# PGD 60

DIRECTION ASSEMBLY MEAN: Z UP VEHICLE

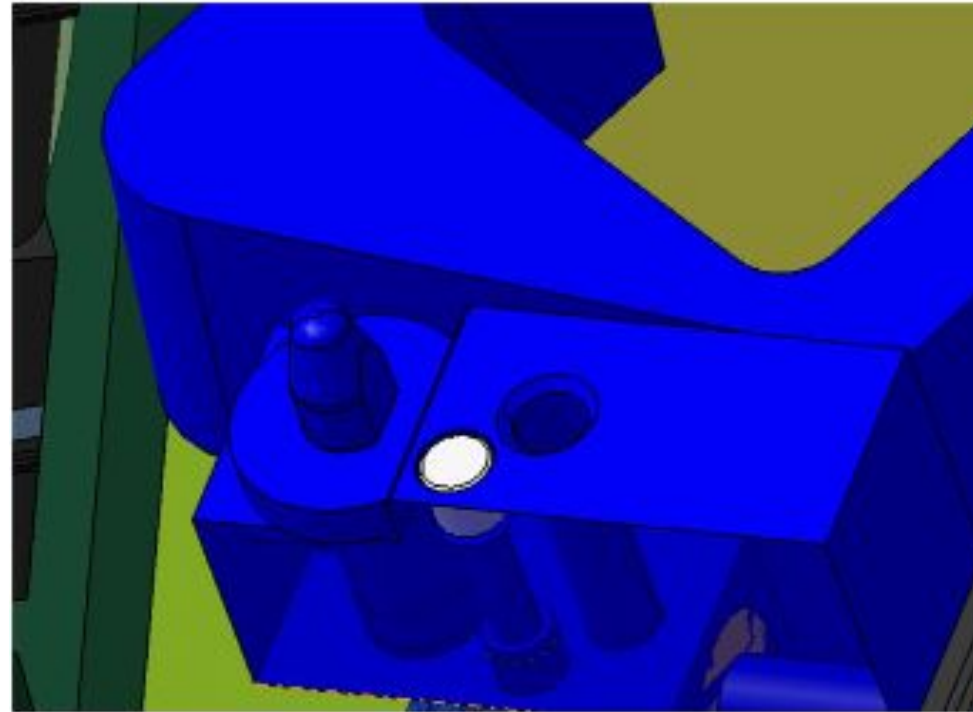
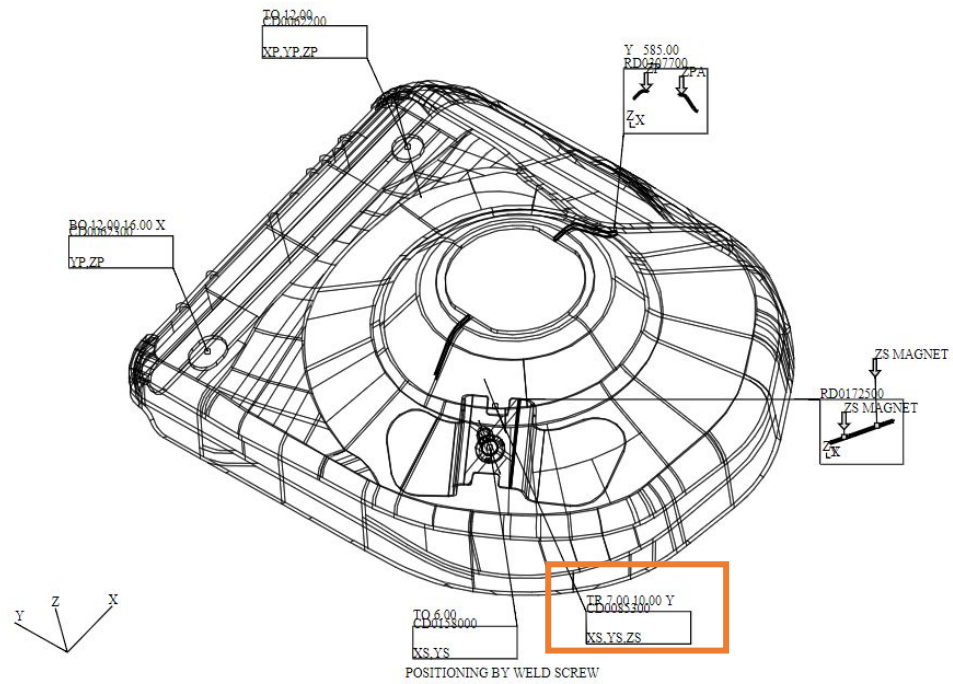
Пилот CD0085300 необходимо заменить на пилот 7.8 (усеченный) как на XJF

Пилот CD0085300 на XJF

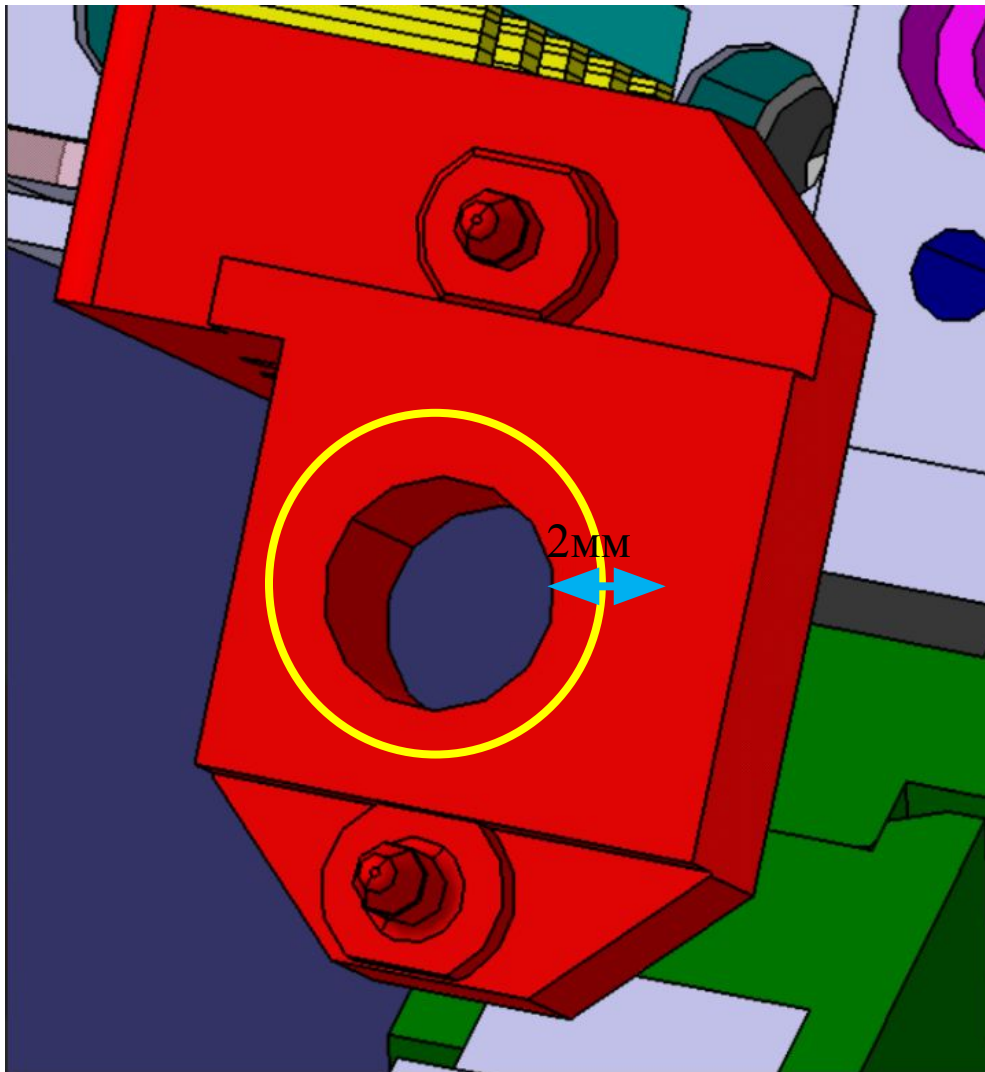
Необходимо расточить отверстие под шпильку массы на 2мм

## DPD 180

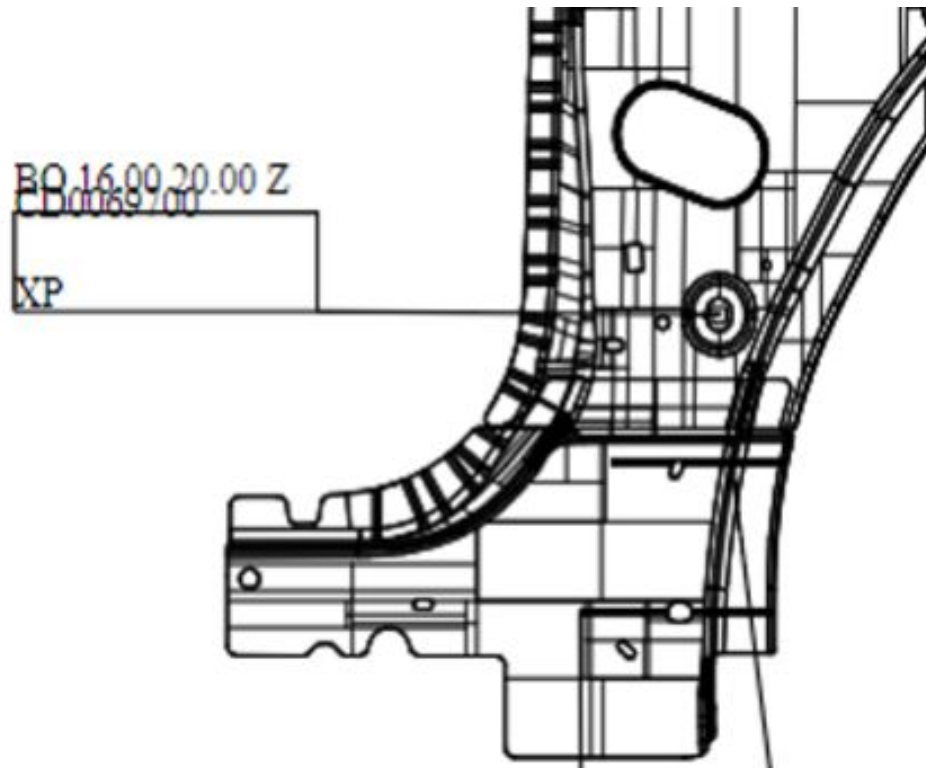
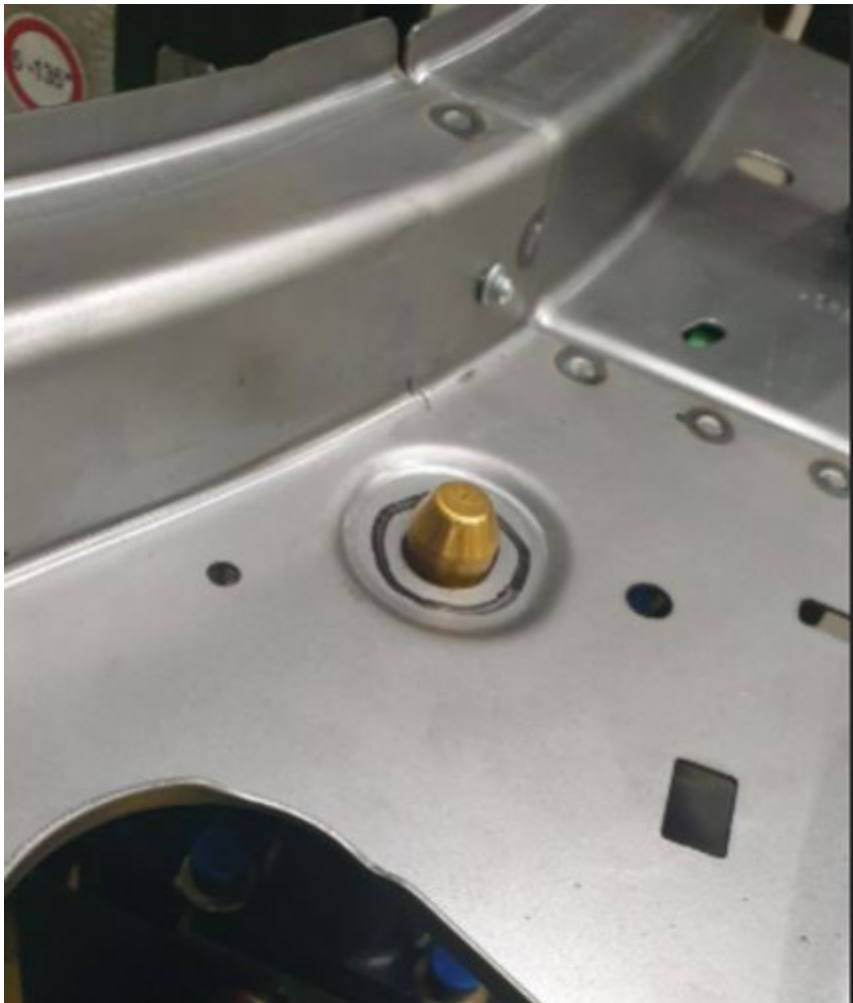
Пилот CD0069700 необходимо поднять на 3мм

# LRG 080

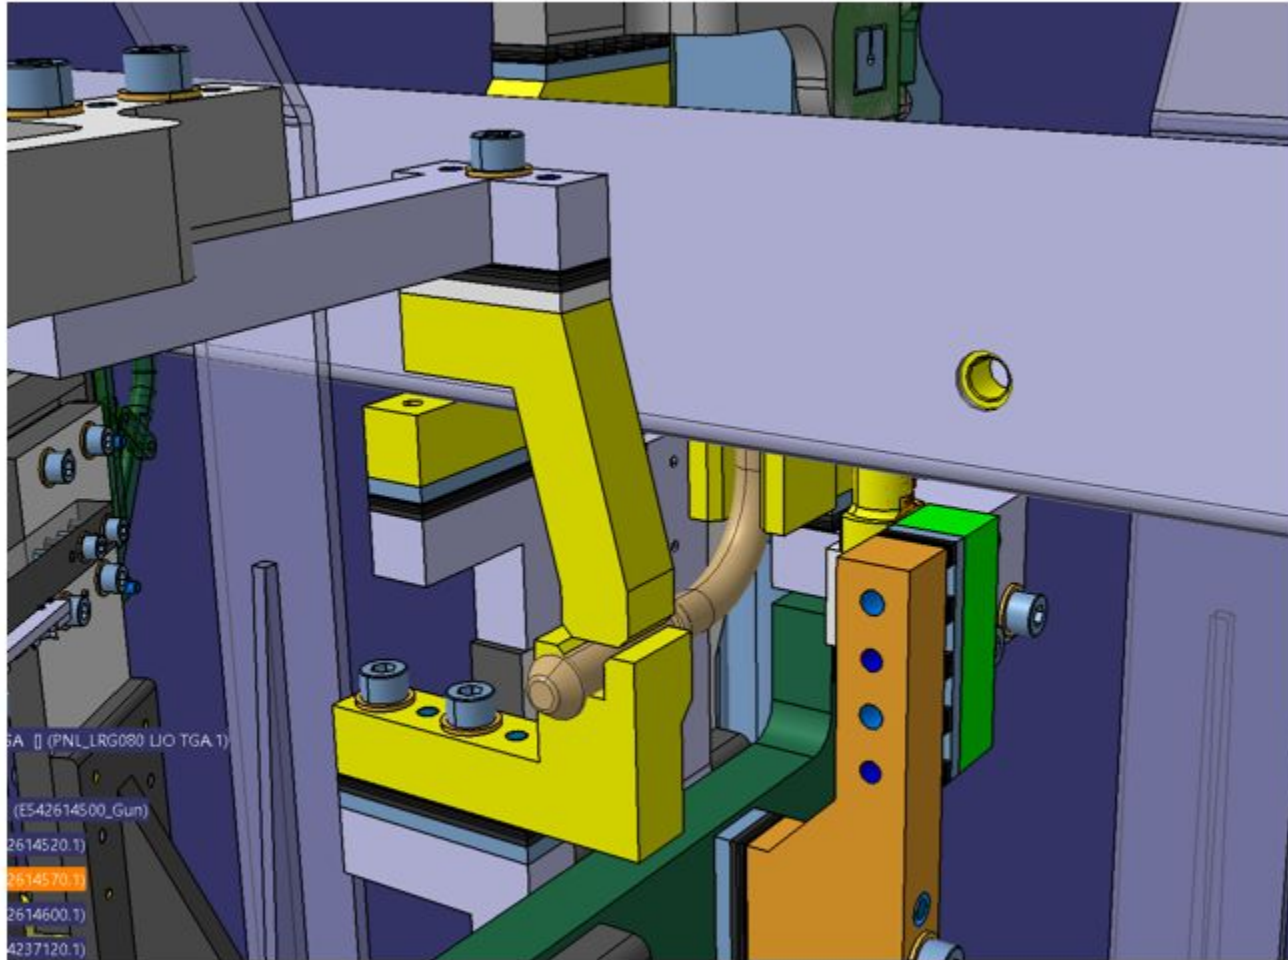
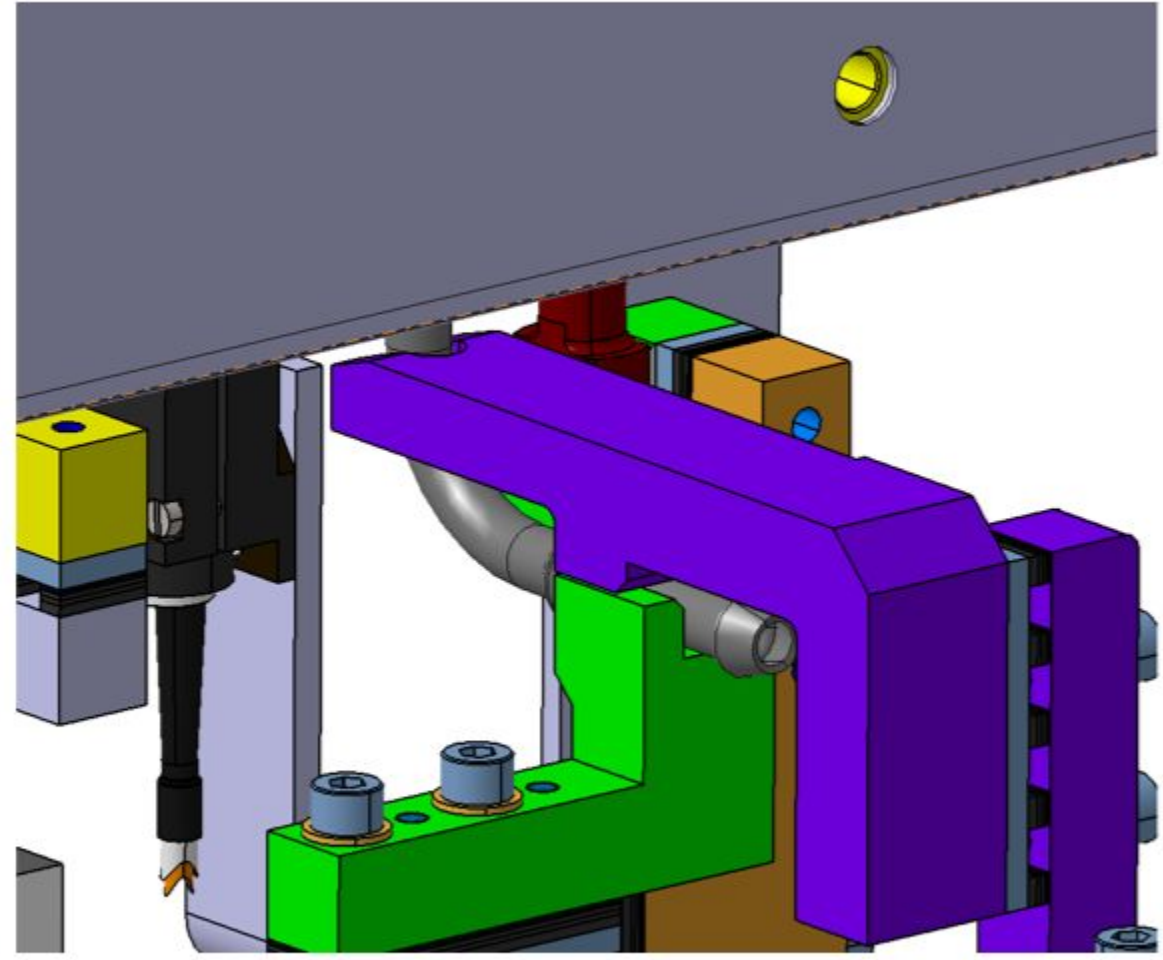
**Необходима модификация прижима на посту LVG 080 как на XJF**

## DPD 180

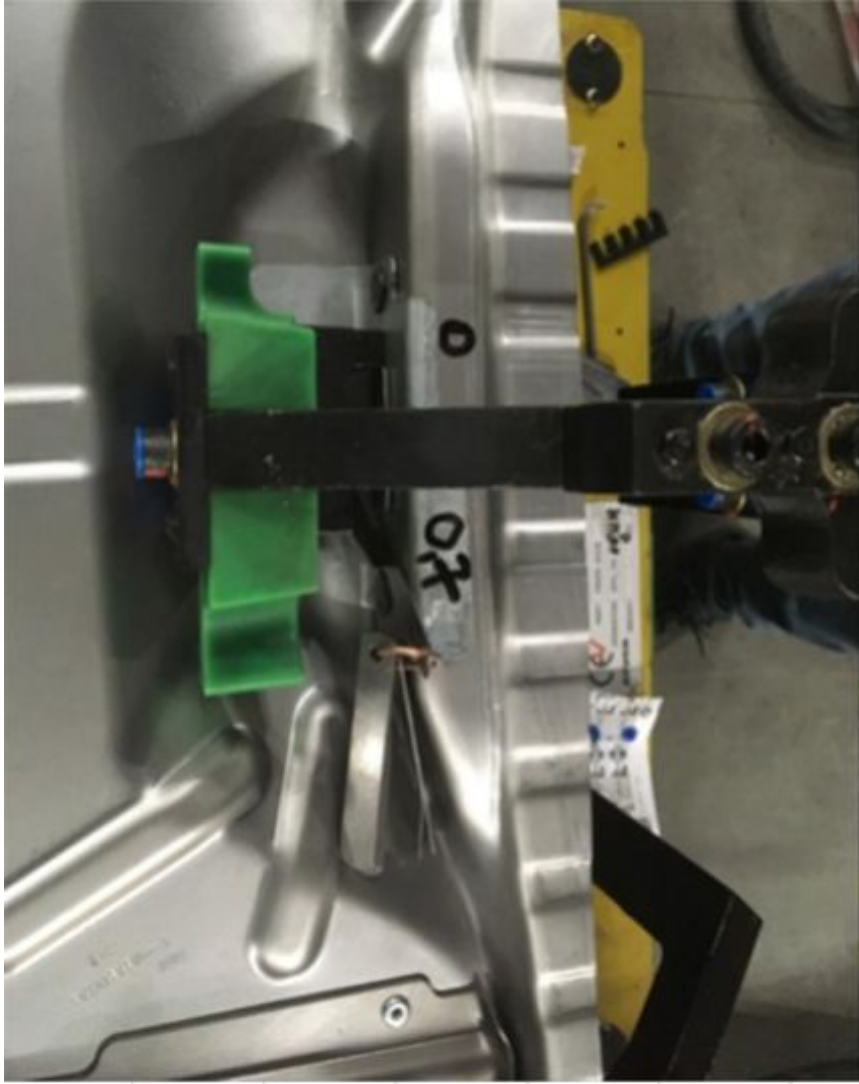
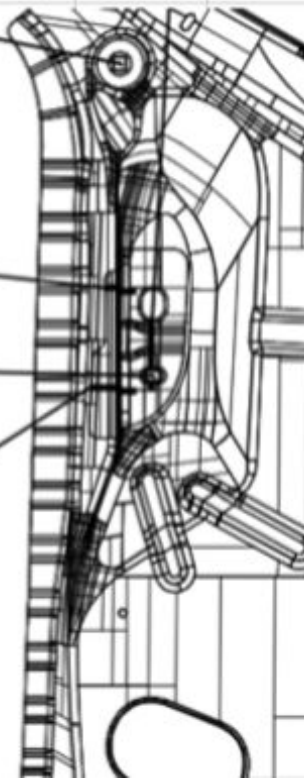
1 регулировка на 2 прижима.  
Разброс 0,7мм  
RD0328900, RD0328800

**На посту 2 прижима на 1 настройке, 1 работает другой нет. Необходима модификация.**

# TSD/TSG 060

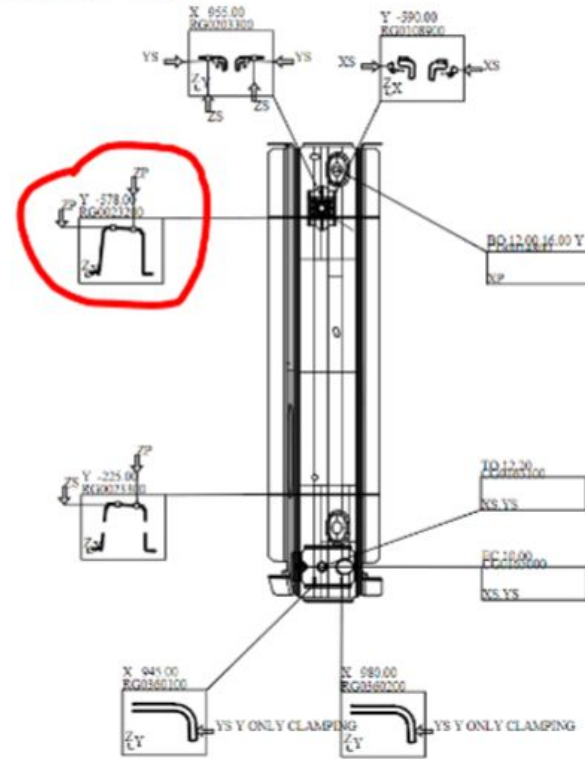
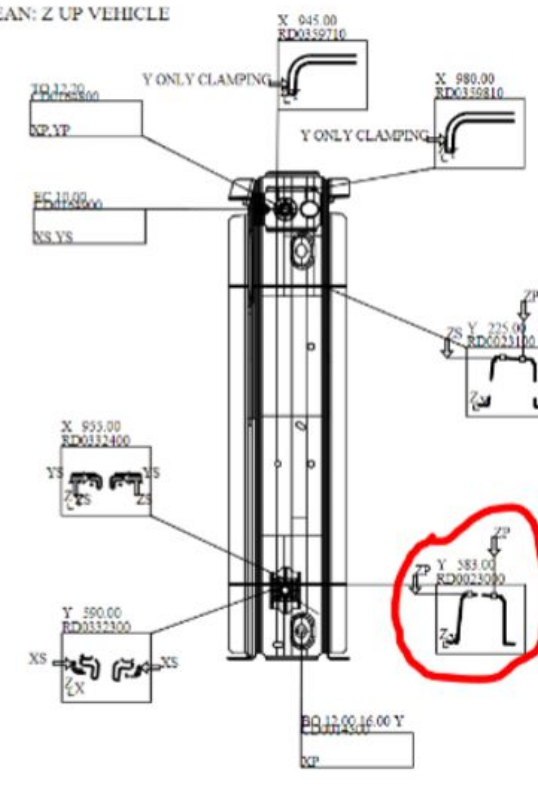
Problem: A clamp magnet is required, since the part is not fixed in the clamp. / Требуется магнит на прижим, т.к деталь выпадает из прижима.

# SCG/SCD 150

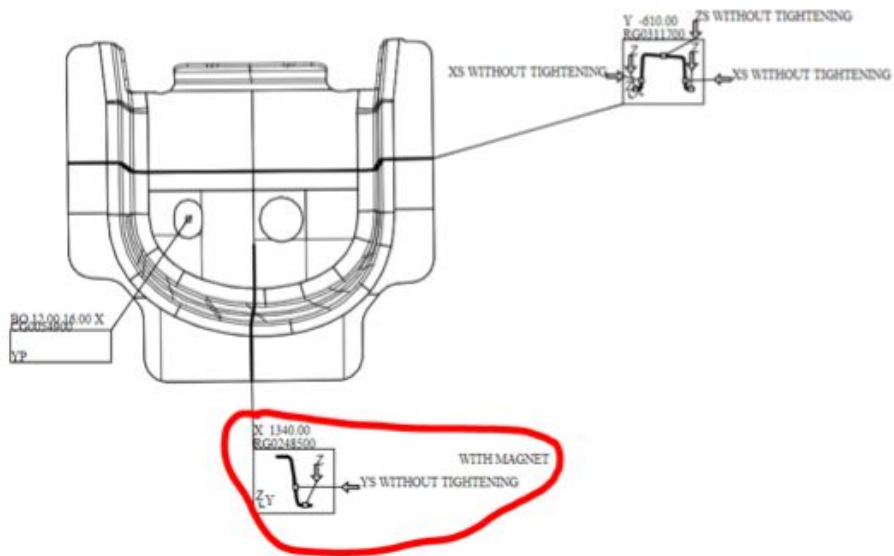
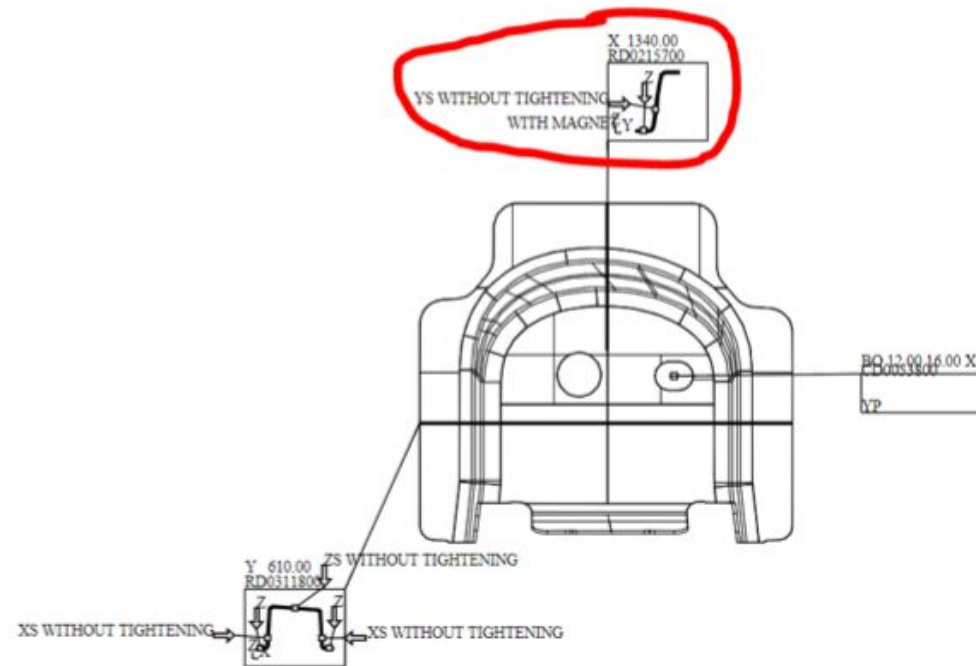
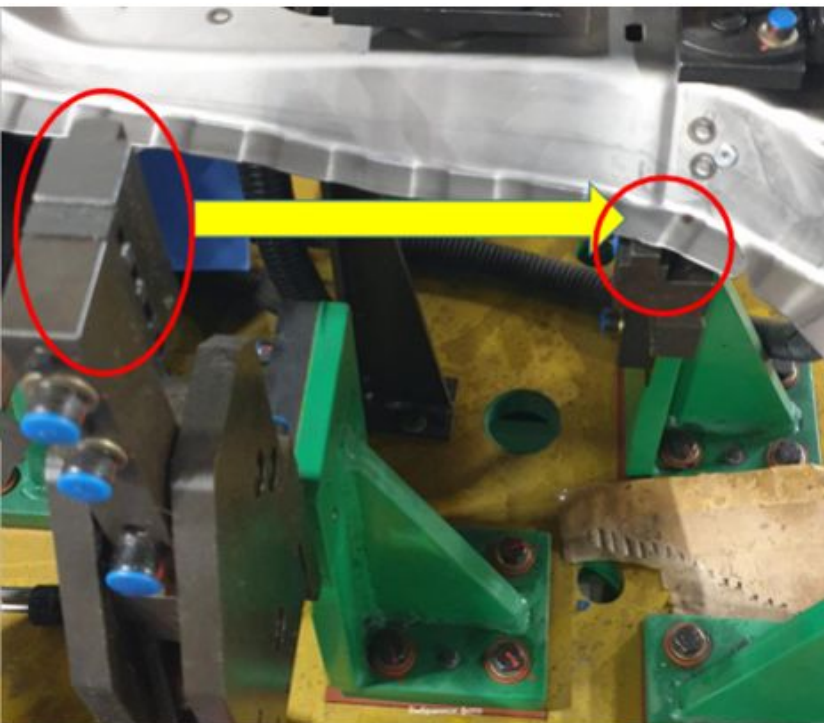
**Отсутствуют магниты на референсах RG0248500 и RD0215700. Необходимо установить магниты**

## DPG/DPD 175

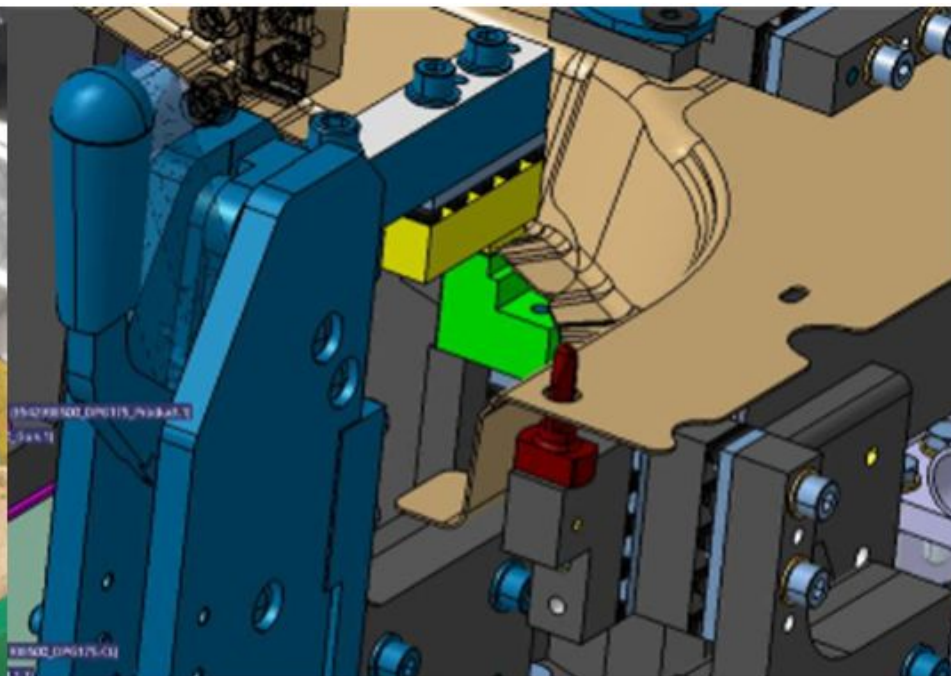
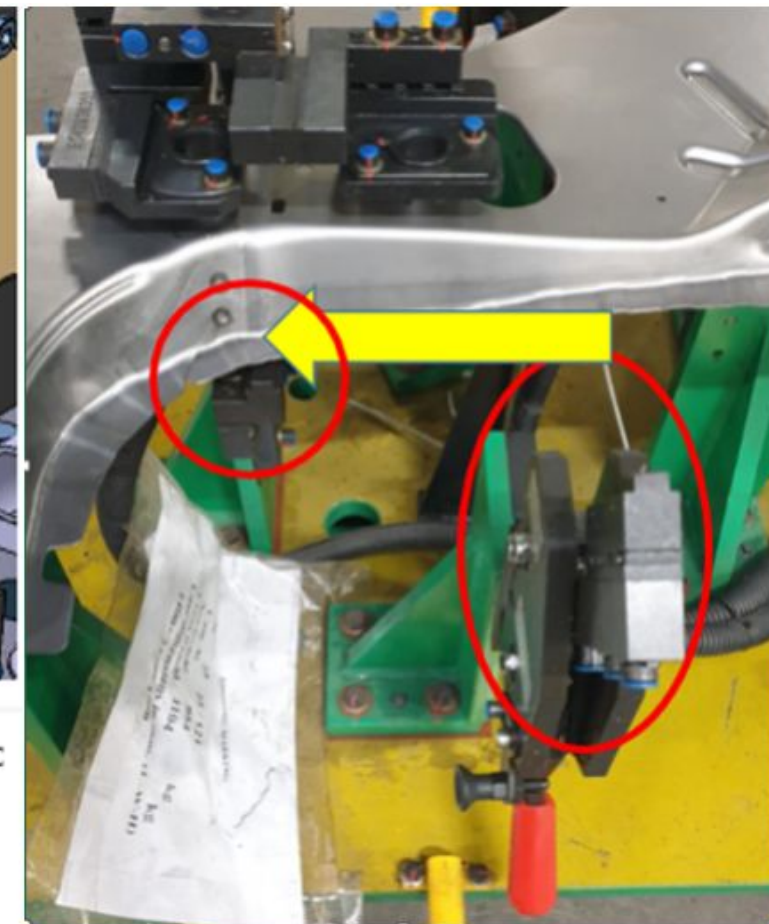
DPG/DPD 175 прижим должен приходиться на референс

DPG/DPD 175 Прижимы должны приходиться на референс
